改善箇所説明図

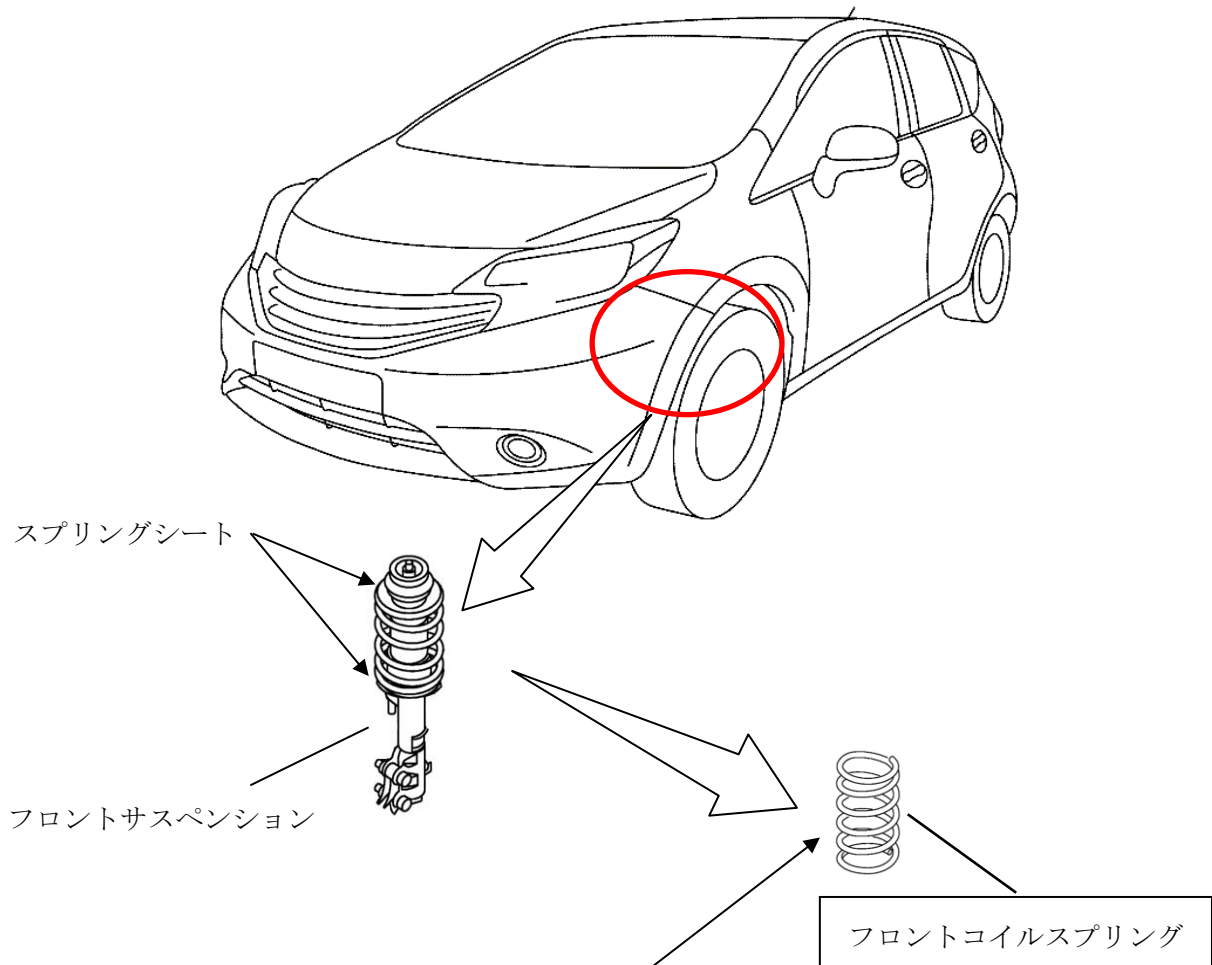
基準不適合発生箇所

フロントサスペンションにおいて、コイルスプリングの形状が不適切なため、スプリングシートとの接触状態が不安定なものがあり、車両が大きくバウンドする際にスプリングが動いて、スプリングシート内周面と干渉することがある。そのまま使用を続けると、塗装が剥がれて腐食し、最悪の場合、コイルスプリングが折損するおそれがある。

改善の内容

全車両、フロントコイルスプリングを対策品と交換する。

識別：銀色のシールをモデルナンバープレートに貼り付ける。
